女川原子力発電所第2号機 工事計画審査資料	
資料番号	O2-他-F-19-0027_改0
提出年月日	2021年4月28日

盛土物性値の解析上の取扱い等に関する説明方針について  
(コメントNo.108への回答方針)

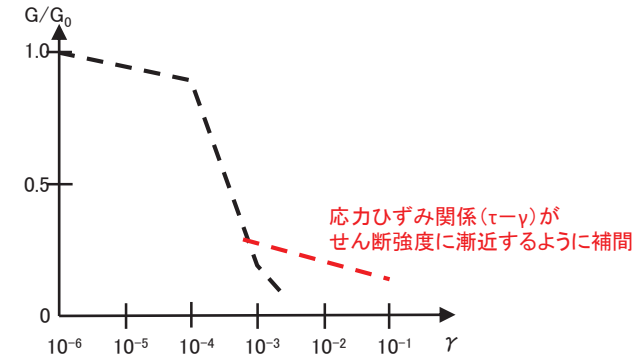
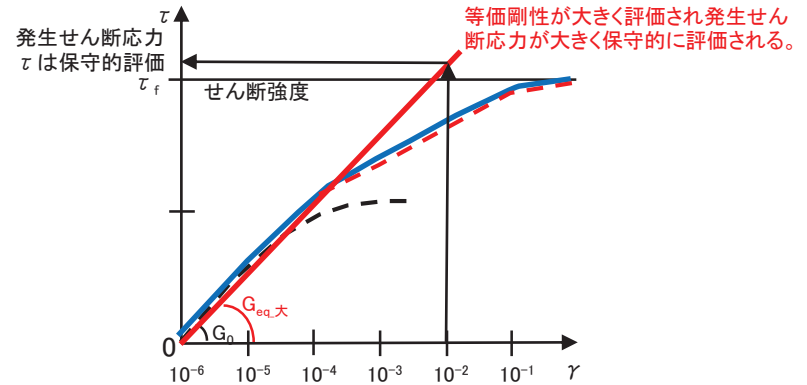
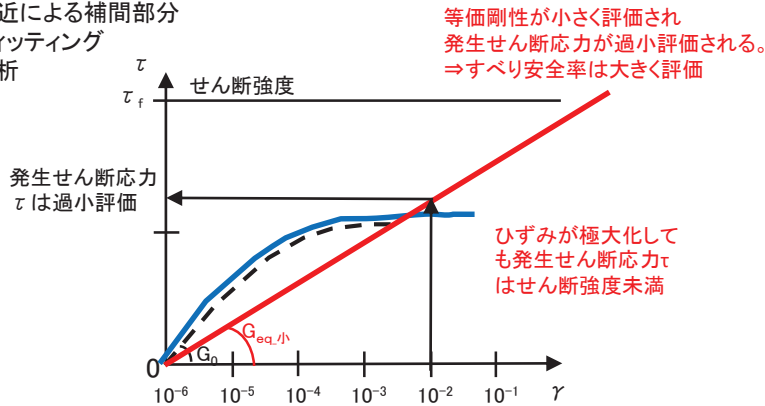
No.	指摘日	コメント内容
108	2021/3/31	G/G <sub>0</sub> - $\gamma$ 曲線における試験データの提示がない範囲について、有効応力解析、全応力解析及びすべり安定解析における解析上の取扱い及び設計結果に及ぼす影響を説明すること。
73	2020/10/2	盛土の動的変形特性に対して、実際の解析ひずみレベルを追記したうえで、試験ひずみとの関係性や近似曲線の適用性を説明すること。
99	2021/2/15	盛土の動的変形特性における大ひずみ領域での骨格について、静的三軸試験結果から設定していることの妥当性を整理して説明すること。
106	2021/3/24	盛土の大ひずみ骨格の妥当性確認を1次元等価線形解析で検証していることについて、非線形解析による影響の観点も踏まえて整理して説明すること。

- 動的変形試験に基づき動的変形特性を設定すると、発生せん断応力が過小評価され危険側の評価となるため、大ひずみ領域でせん断強度までせん断応力が発生するよう補間し、保守的な発生せん断応力を用いて評価する。
